LDコーナー立面90° LDC-70 仕様変更

スリムダクトLDシリーズのコーナー立面90° LDC-70を仕様変更することになりましたので、ご案内いたします。保温材厚10mm仕様のペアコイルが施工可能になります。

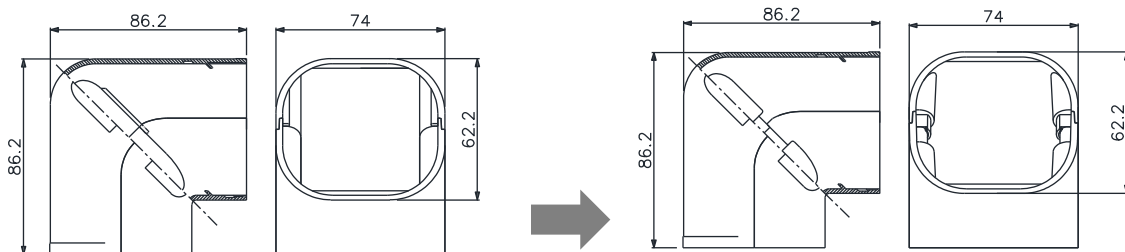
・内面ねじ止め部の形状を変更することにより、被覆銅管ペアコイル（保温材厚10mm仕様）が施工可能になります。

現行品（施工不可）	仕様変更品（施工可能）
2分3分		
2分4分

※2分4分は、ペアコイルを割いて
施工してください
